DODATEK č. 8 ke smlouvě o dílo ze dne 12. 4. 2018

tímto dodatkem ke Smlouvě o dílo ze dne 12. 4. 2018, ve znění jejích dodatků (č.1-7), předmětem které je dílo pod názvem „ÚP ČR - Praha - rekonstrukce a nástavba objektu v Praze 9, Českolipská 421/T (dále jen „SoD“), se mění ve smyslu čl.14.2. ujednání SoD

ZMĚNOVÉ LISTY - dsouhlasené

KANALIZACE - INSTALAČNÍ PROSTOR
 M 1:100

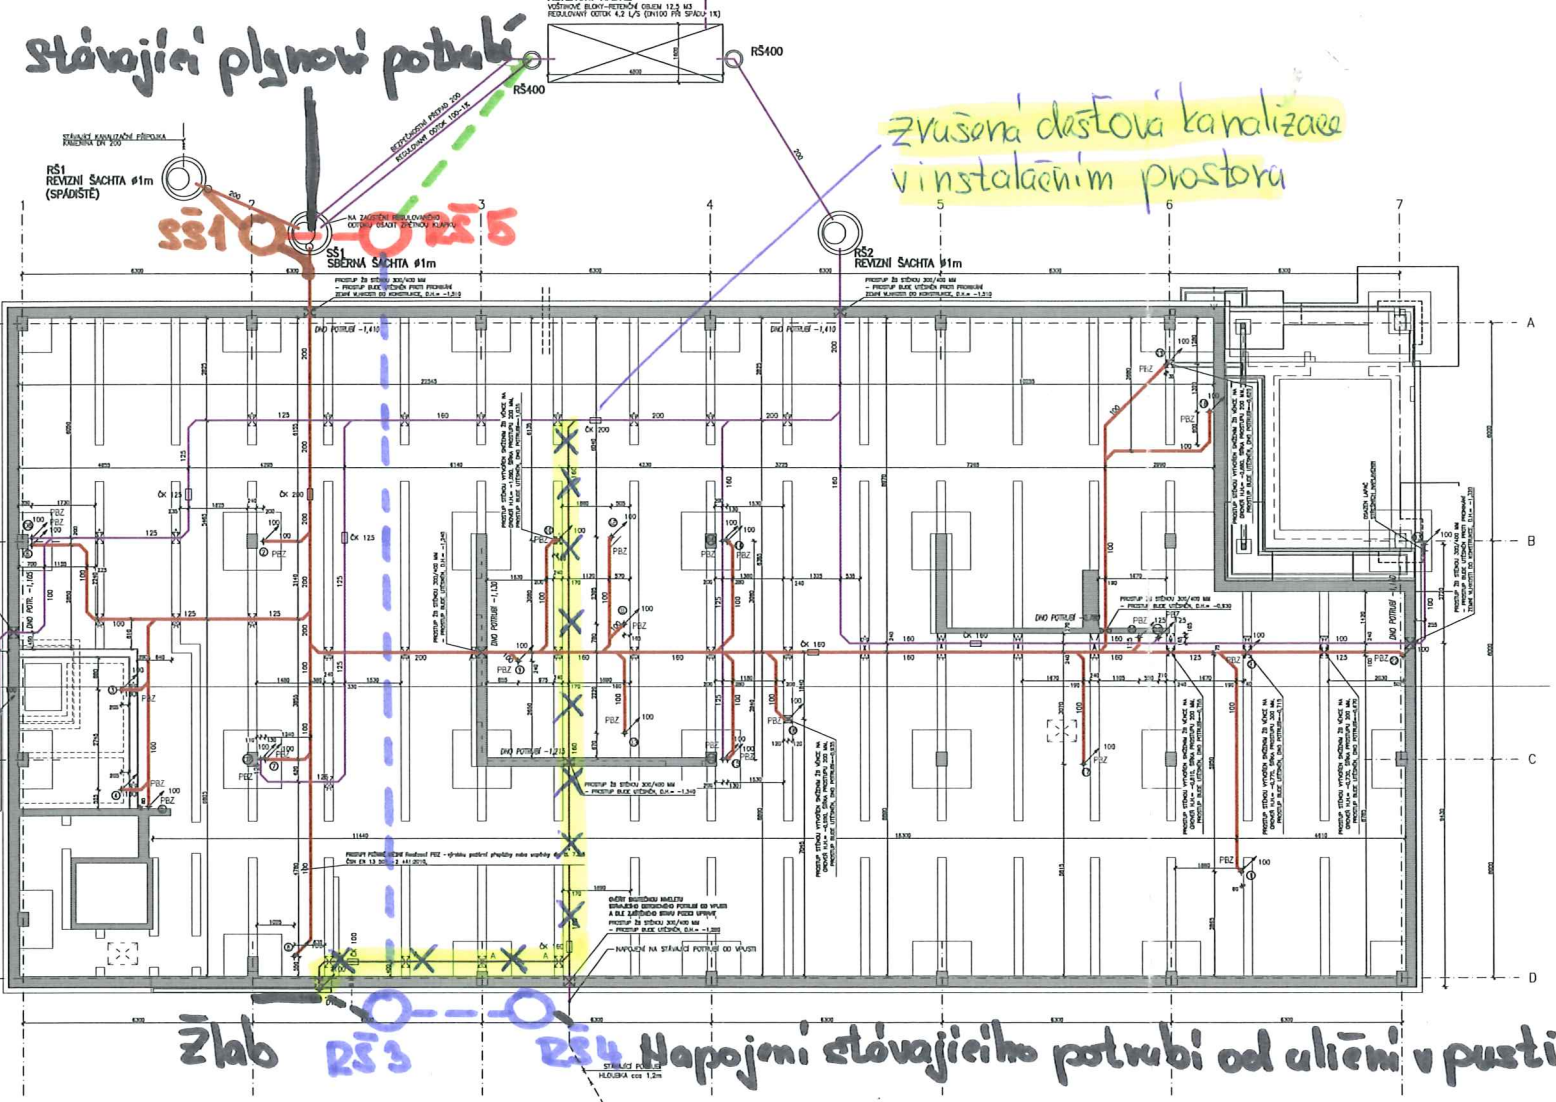
předmět změny:
 Vyříznutí a vyzbourání rýhy v podkladním betonu vyztuženým KARI sítí.
 Vyhloubení rýhy pro pokládku dešťového potrubí.
 Obalení dešťového potrubí geotextilií a jeho ukládka do betonového lože vč. následného zabetonování rýhy (vč. pokládky KARI sítí) do úrovně podkladního betonu.
 Pokládka dešťového potrubí PP 150 vč. tří souvisejících revizních šachet WAWIN 425/125 s nástavci a šachtovými poklapy s únosností D400.
 Napojení nového potrubí na jedné straně na stávající dešťové potrubí od uliční vpusti a na druhé straně objektu zaústění do nové betonové šachty SŠ1 vč. jádrového vrtu.
 Kamerová prohlídka stávající kanalizační stoky K300.

zdůvodnění nezbytnosti změny (požadavek OPP, technické důvody):
 V průběhu zemních prací bylo objeveno staré dešťové potrubí v úrovni základové spáry. Za účelem odvedení dešťových vod bylo rozhodnuto o napojení na toto potrubí a pokládku nového potrubí včetně zabudování do konstrukce podkladního betonu a následné napojení na novou šachtu na druhé straně objektu - viz zápis do SD ze dne 9.9.2020.
 Kamerová prohlídka stávající kanalizační stoky K300 je nutná s ohledem na zjištění místa budoucího umístění kanalizačním přípojky objektu - požadavek PVK.

Stávající otvor ve stěně

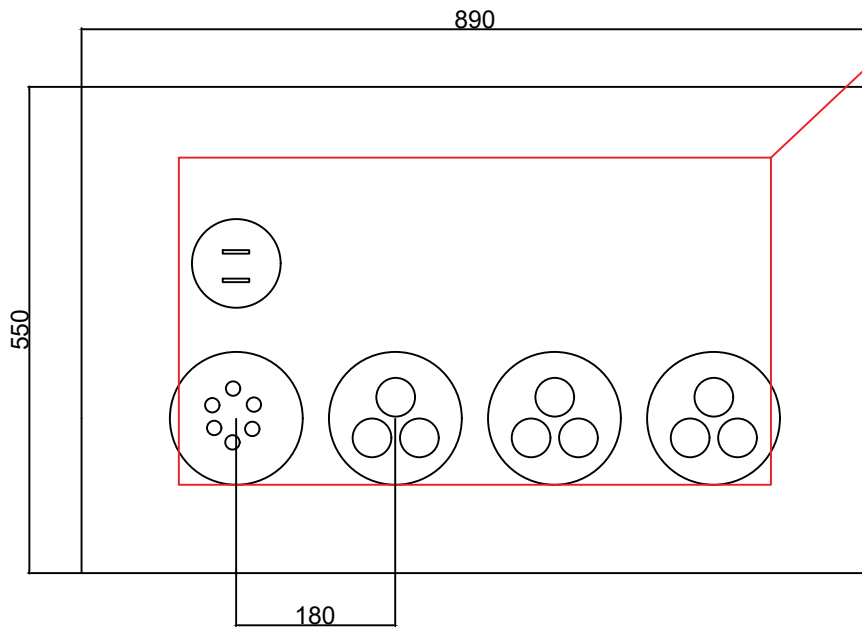
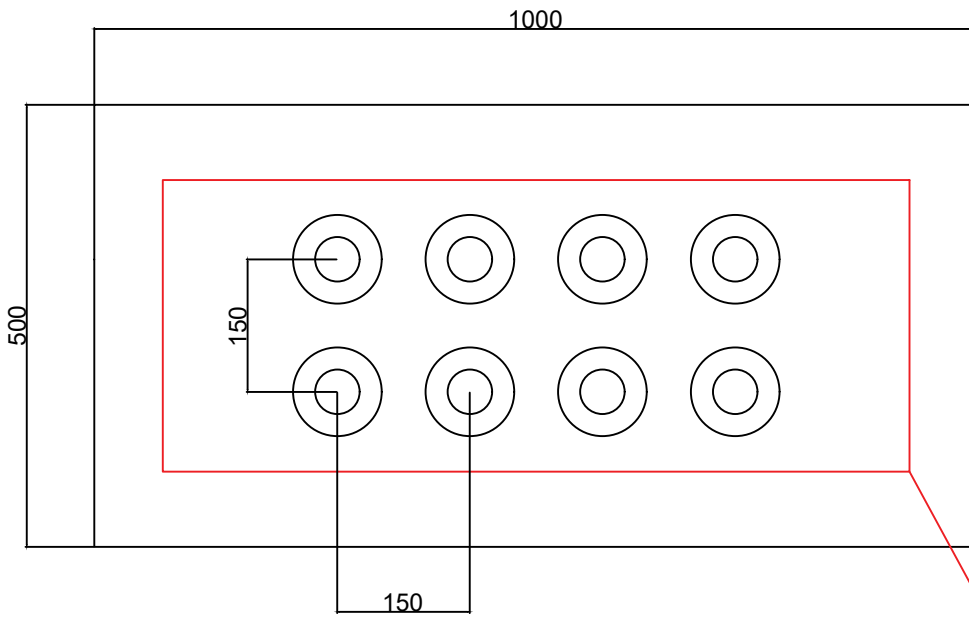
D	21-M	Elektromontáže - NN (vedení 0,4 kV)				-10 486	
27		460680282.P	Utěsnění průchodu zdívkem kabelů do 1 kV systémem HAUFF - systémové víko HSI 90-D3	kus	-7,00	148,00	-1 036	
28		000999048	HSI 90-D1/75 KS	ks	-7,00	1 350,00	-9 450	
PŘÍPOČET							99 305	
	D	2	Zakládání				60 573	
nová položka			Montáž pažnice pro VN kabely, opto, zemnění	kpl	1,00	4 400,00	4 400	
nová položka			Pažnice VN - HRD 1x100-4x150-FUFA/200 45° atyp	kpl	1,00	24 498,00	24 498	
nová položka			Montáž pažnice pro NN kabely	kpl	1,00	4 400,00	4 400	
nová položka			Pažnice NN - HRD 2x4x100-FUFA/100 atyp	kpl	1,00	25 960,80	25 961	
nová položka			Montáž pažnice pro VO kabely	kpl	1,00	450,00	450	
nová položka			Pažnice VO - HSI 90-K/300	kpl	1,00	864,00	864	
	D	21-M	Elektromontáže - VN (vedení 22 kV)				21 671	
nová položka			Montáž těsnění pro VN kabely, opto, zemnění	ks	5,00	380,00	1 900	
nová položka			HRD 100-1-2/30x4	ks	1,00	3 326,40	3 326

nová položka			HRD 150-SG-3/22-54	ks	3,00	4 021,20	12 064	
nová položka			HRD 150-SG-6/8-38	ks	1,00	4 381,20	4 381	
	D	21-M	Elektromontáže - NN (vedení 0,4 kV)				13 787	
nová položka			Montáž těsnění pro NN kabely	ks	8,00	365,00	2 920	
nová položka			HSD 100-SSG 18-65SL	ks	8,00	1 358,40	10 867	
	D	21-M	Elektromontáže - VO				3 274	
nová položka			Montáž těsnění pro VO kabely mezi kabelovými komorami	ks	1,00	780,00	780	
nová položka			HSI 90-D1/75 KS	ks	1,00	2 493,60	2 494	
CELKEM CZK bez DPH							65 098
